## PROJET DE DESSERTE EN GAZ NATUREL DE LA ZONE INDUSTRIALO-PORTUAIRE DE SAGUENAY (3211-10-024)

### Étude d'impact sur l'environnement

Addenda 1 – Questions, commentaires et réponses

Questions et commentaires pour le projet de desserte  
en gaz naturel de la zone industrialo-portuaire de Saguenay  
sur le territoire de la Ville de Saguenay par Énergir, s.e.c.  
(14 décembre 2018)

Figure 3.8

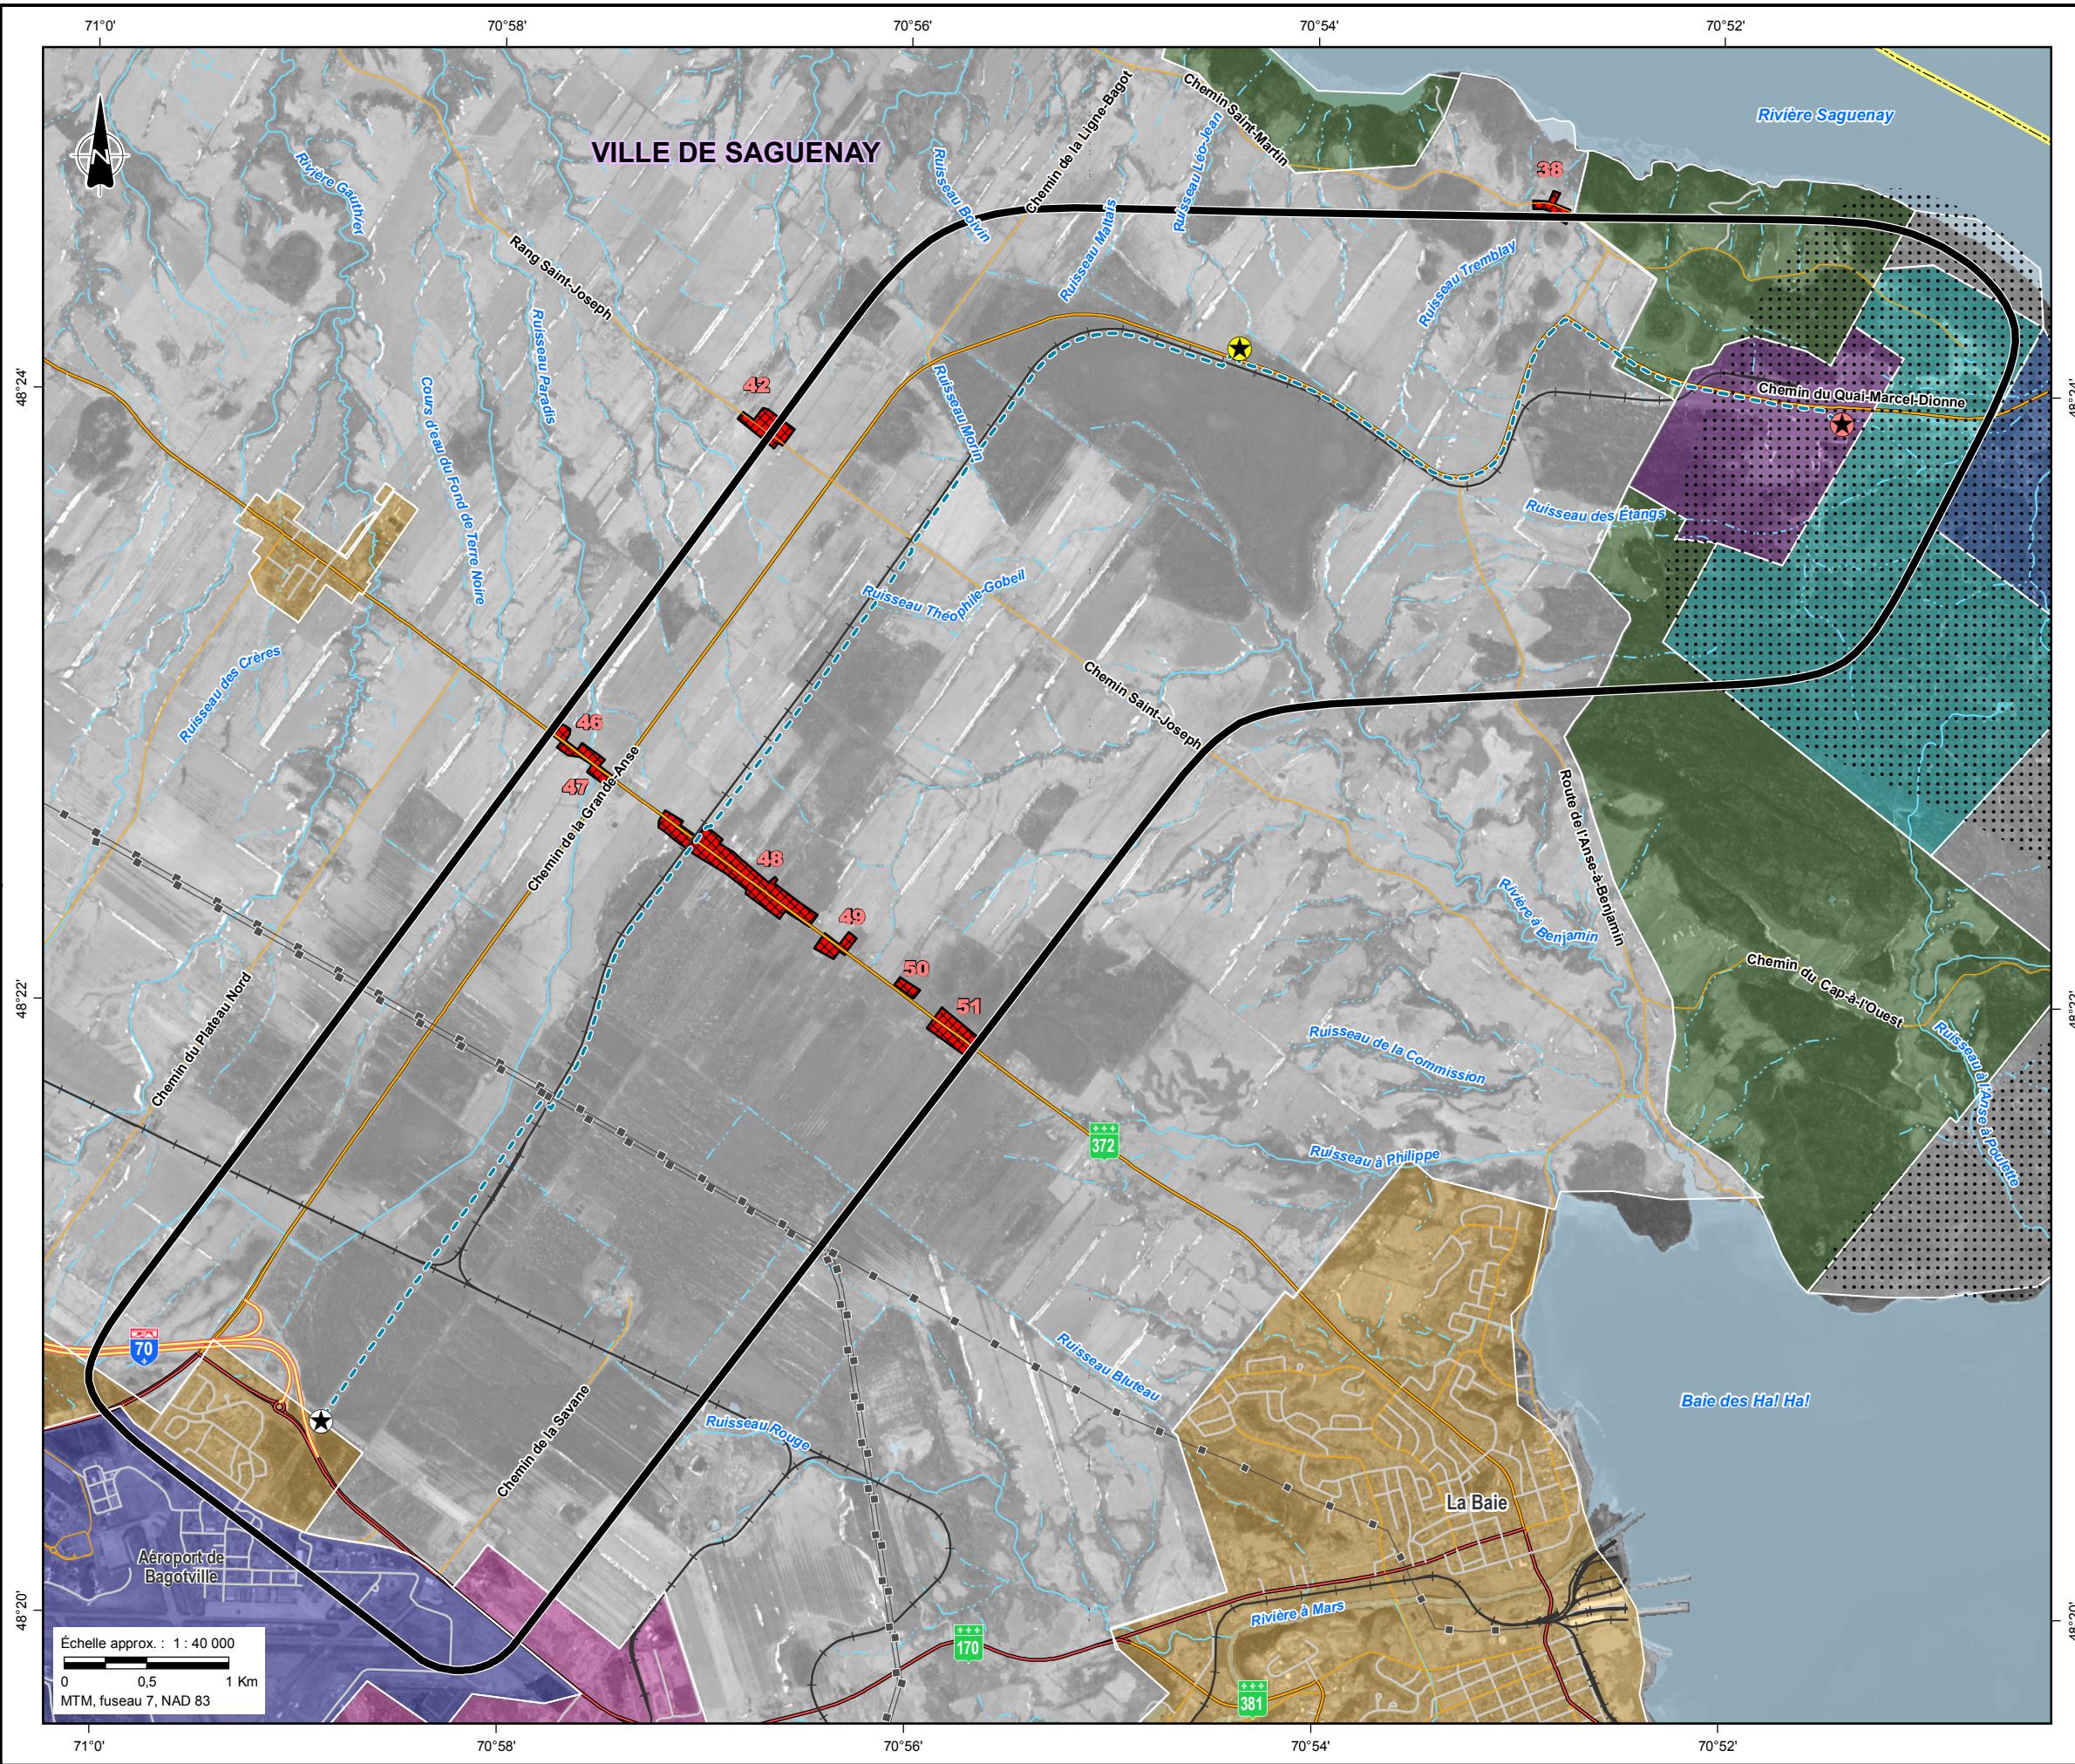
<b>QC-7:</b>	<i>Description des communautés végétales</i>	<i>Page 3-22, section 3.8.7</i>
L'initiateur doit présenter une carte de localisation des stations d'échantillonnage par rapport aux milieux humides et hydriques présents. Une telle carte est aussi absente des annexes (E, F, R) se rapportant aux inventaires de végétation.		
<p><b>Réponse :</b></p> <p>Veuillez consulter la CET révisée ajustée à cet effet (voir annexe B). Par ailleurs, la figure QC-3.8 de l'annexe B localise également les stations d'échantillonnage.</p>		
<b>QC-8 :</b>	<i>Milieux humides et espèces floristiques menacées ou vulnérables ou susceptibles d'être ainsi désignées</i>	<i>Sections 3.8.5 et 3.8.9</i>
<p>Dans ces sections, l'initiateur indique avoir documenté les espèces floristiques menacées ou vulnérables ou susceptibles d'être ainsi désignées (EFMVS) sur la base de listes établies pour le projet de Métaux BlackRock (MBR). Toutefois, celui-ci ne précise pas, sur la base de ces listes, quelles sont les espèces dont l'habitat préférentiel est susceptible d'être rencontré au sein du territoire affecté par le présent projet. Cette première évaluation du potentiel de présence des habitats potentiels est nécessaire pour faire coïncider le moment des inventaires terrain avec la phénologie des espèces floristiques ciblées. Or, la période tardive des relevés terrain de végétation, soit de fin août à octobre, ne permet pas l'observation des espèces les plus susceptibles d'être rencontrées dans ce secteur. Par conséquent, les conclusions de l'initiateur concernant l'absence d'espèces à statut particulier de la flore sont prématurées.</p> <p>Afin de compléter l'information disponible relativement aux EFMVS, l'initiateur doit :</p> <ol style="list-style-type: none"> <li>S'engager à réaliser, à l'été 2019, des inventaires complémentaires aux périodes propices pour les EFMVS potentiellement présentes (selon la phénologie des espèces) de la végétation et des milieux humides. Il doit également s'engager à transmettre le rapport présentant les résultats d'inventaire au Ministère avant le début d'une éventuelle audience publique du BAPE ou au début de l'analyse environnementale du projet, s'il n'y a pas d'audience. <ul style="list-style-type: none"> <li>Cet inventaire devra être réalisé sur la base d'une requête au <i>Centre de données sur le patrimoine naturel du Québec</i> (CDPNQ) contemporain, et sur la base d'une évaluation du potentiel de présence des habitats.</li> <li>Cet inventaire devra notamment permettre de mieux couvrir le territoire affecté par l'emprise temporaire des travaux.</li> <li>Dans la mesure du possible, l'initiateur doit transmettre préalablement le protocole d'inventaire au Ministère pour approbation.</li> </ul> </li> <li>Démontrer la concordance entre la ZEL restreinte, considérée par MBR et la ZEL du présent projet. Au besoin, l'initiateur doit mettre à jour la liste des EFMVS pouvant potentiellement se trouver dans la ZEL du projet en fonction des habitats présents.</li> </ol>

- b) Comme montré à la figure 3.8 présentée à l'annexe C, la ZEL du Projet et la ZEL de l'usine MBR couvrent en partie un même territoire. La partie de la ZEL du Projet située au sud de la ZEL de l'usine MBR est majoritairement occupée par des milieux humides qui s'apparentent à ceux qui se trouvent dans la partie commune des deux ZEL. Il est à noter qu'une mise à jour de la liste des EFMVS avait été réalisée préalablement aux relevés floristiques réalisés en 2018 à partir de la liste fournie par le CDPNQ (30 août 2018) à la suite d'une demande faite le 2 août 2018. Préalablement aux relevés floristiques complémentaires à être réalisés à l'été 2019, Énergir s'engage à réaliser une mise à jour de la liste des EFMVS pouvant potentiellement se retrouver dans la ZEL en fonction des habitats présents, et ce, avant le début de la période d'information publique. Énergir s'engage aussi à réaliser les relevés floristiques complémentaires aux périodes propices pour les EFMVS s'il s'avère que de nouvelles espèces s'ajoutent à la liste du CDPNQ consultée en 2018 et à fournir les résultats avant le mois d'août 2019.

**PLAN 1**  
**COURS D'EAU TRAVERSANT L'EMPRISE**  
**RIVE : PENTE  $\leq 33^\circ$**   
**Schématique**

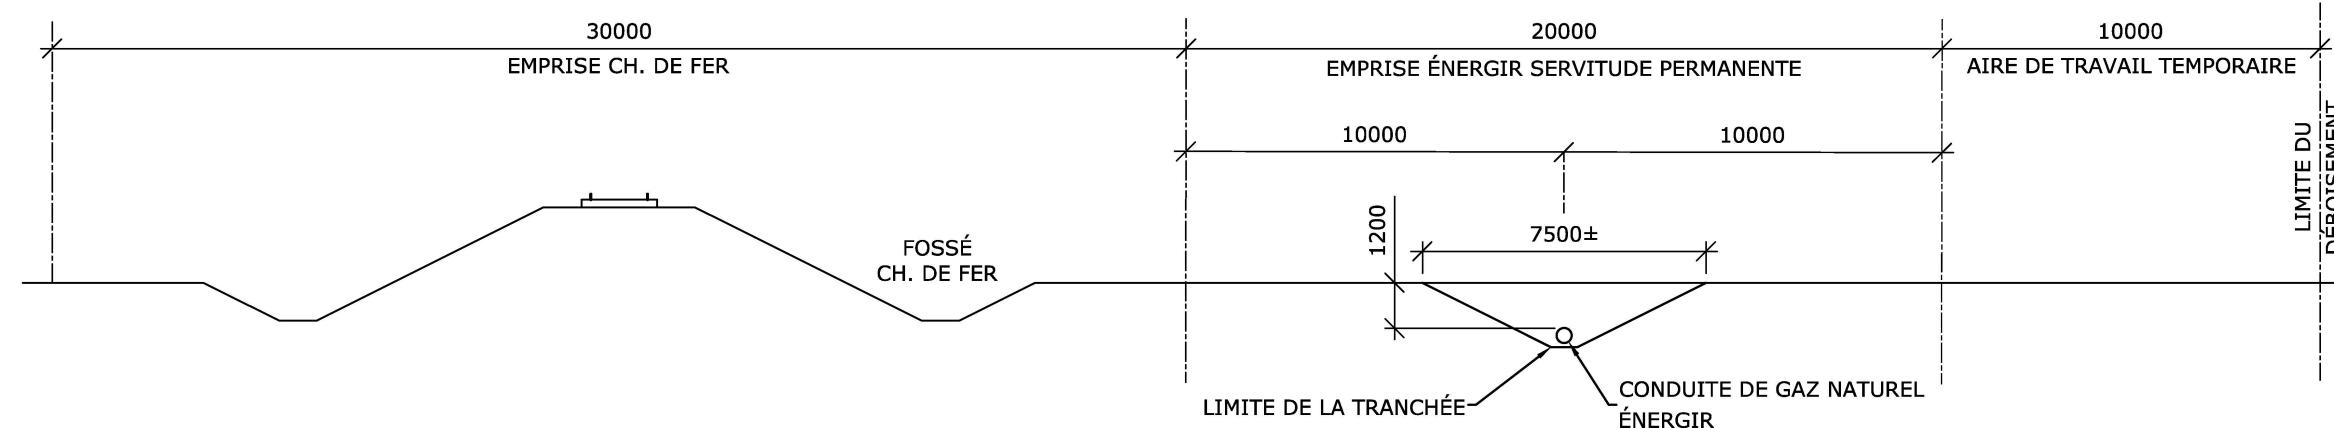
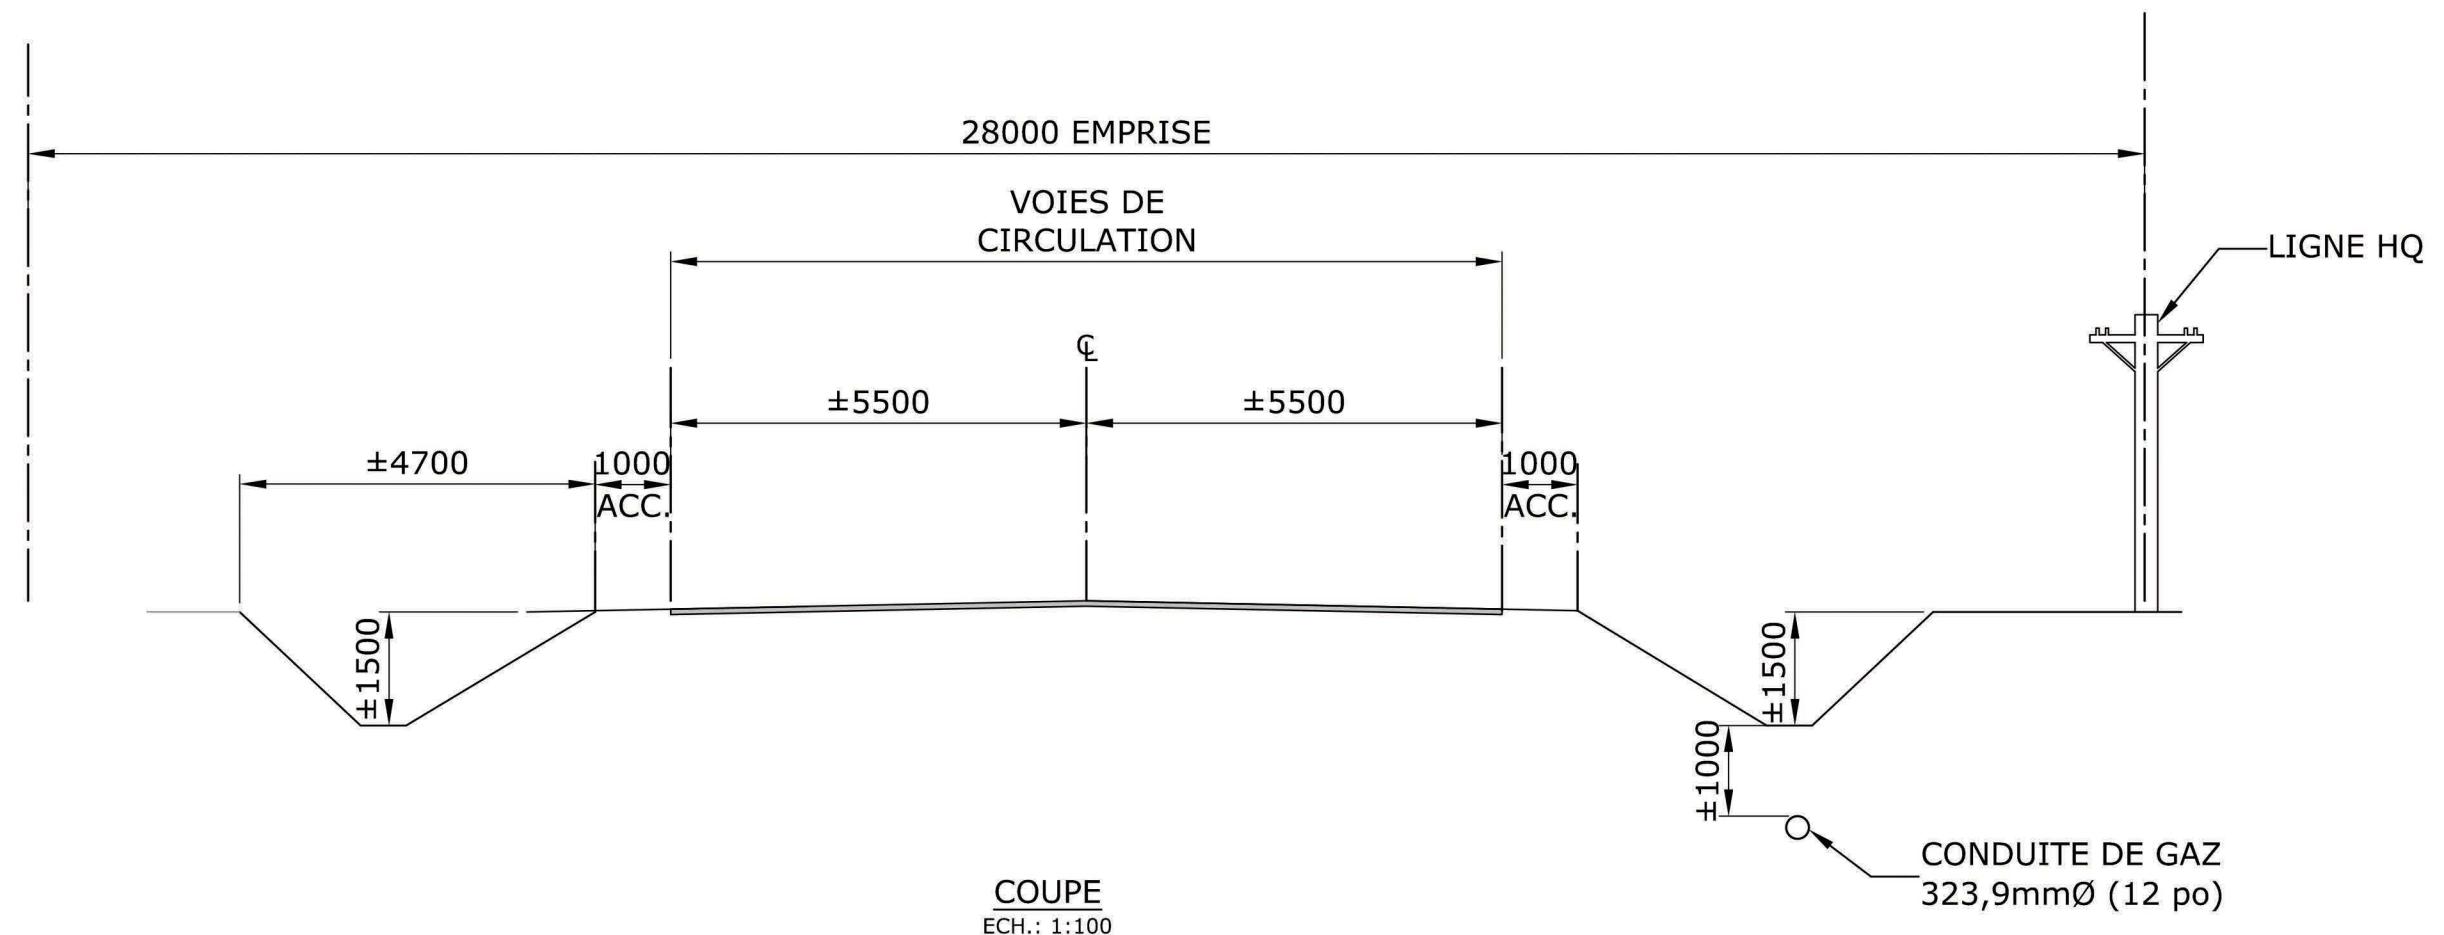
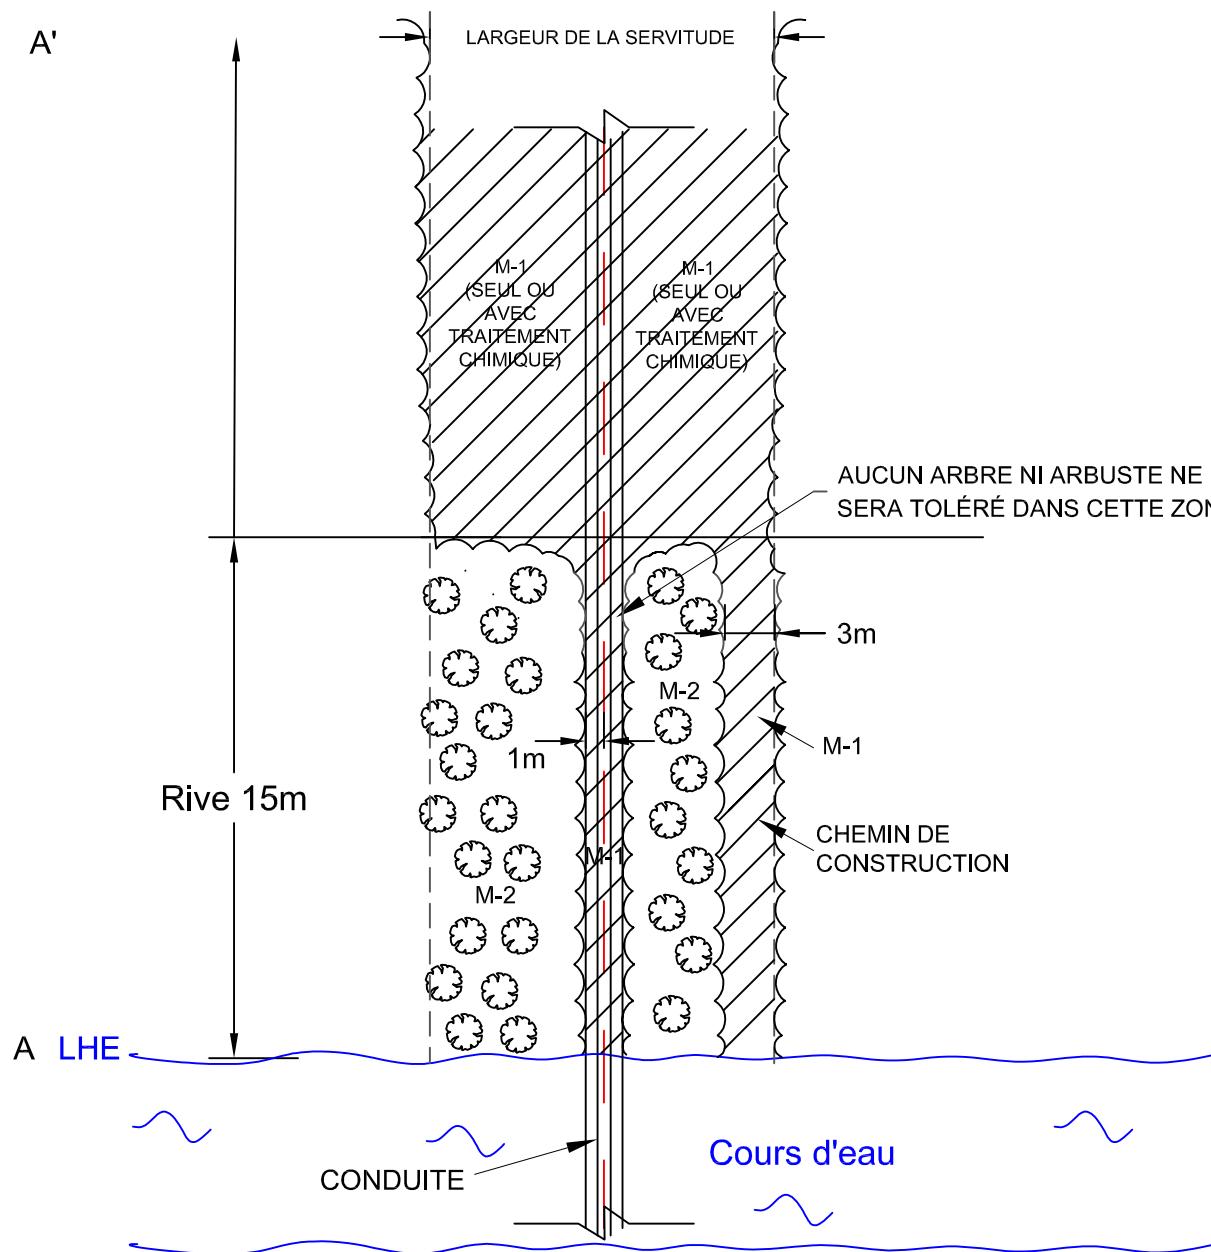
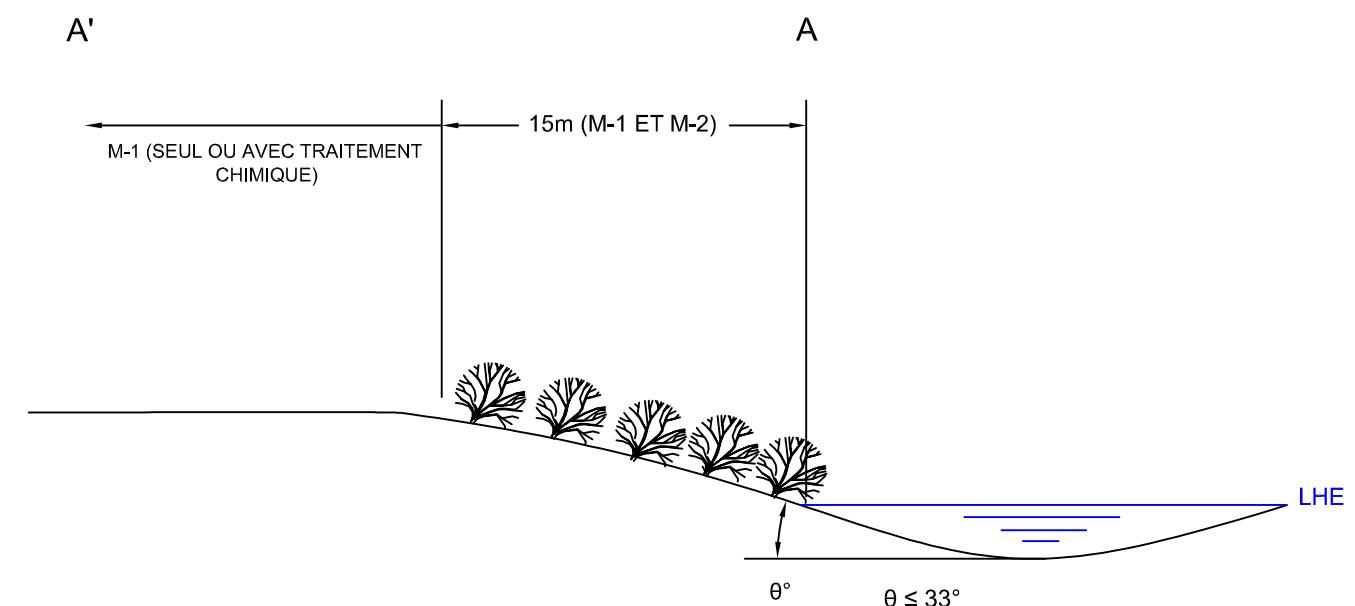
QC-15 :	Description du projet	Section 5
Afin de compléter la description des principales composantes du projet, l'initiateur doit fournir les documents suivants :		
<ul style="list-style-type: none"> <li>a) un croquis de cavalier de lestage et une coupe-type de son installation;</li> <li>b) une coupe-type à l'échelle de l'emprise de la conduite (transmission et alimentation), incluant toutes les composantes et les limites de la tranchée d'excavation.</li> </ul>		
<b>Réponse :</b> <ul style="list-style-type: none"> <li>a) Un croquis de cavalier de lestage et une coupe-type de son installation sont fournis à l'annexe E.</li> <li>b) Des coupes-types à l'échelle de l'emprise de la conduite (transmission et alimentation), incluant toutes les composantes et les limites de la tranchée d'excavation sont présentées également à l'annexe E.</li> </ul>
